Høringsuttalelse til Statnett SF sitt forslag til retningslinjer for utøvelsen av systemansvaret

Det vises til Statnetts høringsdokument (referanse19/01229) datert november 2019 med forslag til retningslinjer for utøvelse av systemansvaret for §§ 7, 9, 11, 12, 13, 14, 15, 16, 17, 18, 20 og 22b. Agder Energi Vannkraft AS (AEVK) ønsker med dette å gi våre kommentarer til forslagene fra Statnett.

Figur 1 – Eksempel på forenklet koblingsanlegg i NVF med såkalt "minimum fleksibilitet".

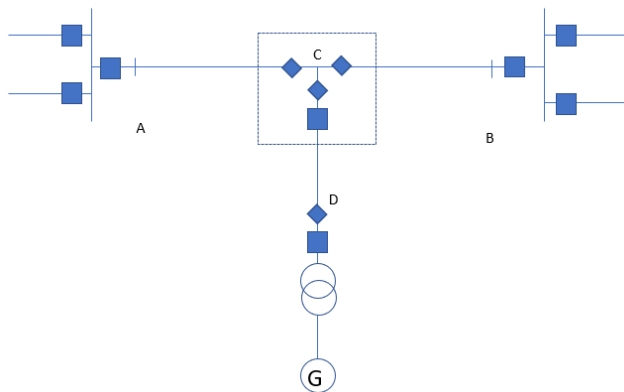
AEVK: I nedstående figur 1 vises eksempel på forenklet koblingsanlegg med såkalt "minimum fleksibilitet" iht. NVF punkt 5.1.7.3. Løsningen innebærer trolig at effektbryter i både A og B må utkoples før det er forsvarlig å bryte skillebryterne i hovedlinjen i punkt C, hvilket kan innebære en ulempe for driften.

Figur 2 - Alternativ T-avgreiningsløsning for tilknytning til en dobbel linje

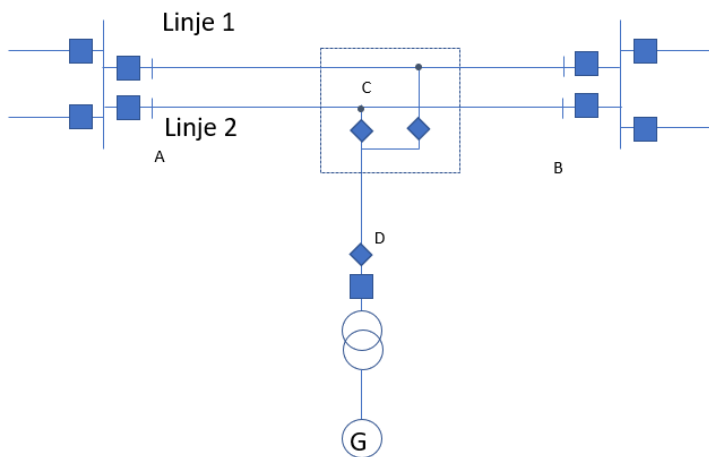
I figur 2 vises en alternativ T-avgreiningsløsning som er mye brukt i regionalnettet på Agder der det er mulig for å tilknytte T-avgreiningen mot en dobbellinje, enten linje 1 eller linje 2. Denne løsningen gir tilsvarende fleksibilitet som løsning i figur 1 for produksjon. I tillegg innebærer løsningen at det vil være mulig å betjene og åpne skillebryterne mot avgreiningen uten at det er behov for å kople ut hovedlinjen forutsatt at lengden CD er så pass kort at skillebryteren klarer å bryte den kapasitive strømmen på avgreiningen. Løsningen gir videre større fleksibilitet enn løsningen i figur 1 da det kun er nødvendig å utkople effektbryter i D for å betjene skillebrytere i C. Det innebærer at det ikke er behov for utkopling av hovedlinjene.

AEVK: Nevnte figurer viser at det er viktig at systemansvarlig i NVF ikke legger til grunn for rigide funksjonskrav og ordlyd som kan være til hinder for å identifisere kostnadseffektive løsninger i en behovsprøvd vurdering av alternative løsninger. Ordlyd i NVF vedr. "minimum fleksibilitet" må justeres slik at løsning vist i figur 2 ikke utelukkes som en samfunnsrasjonell løsning.
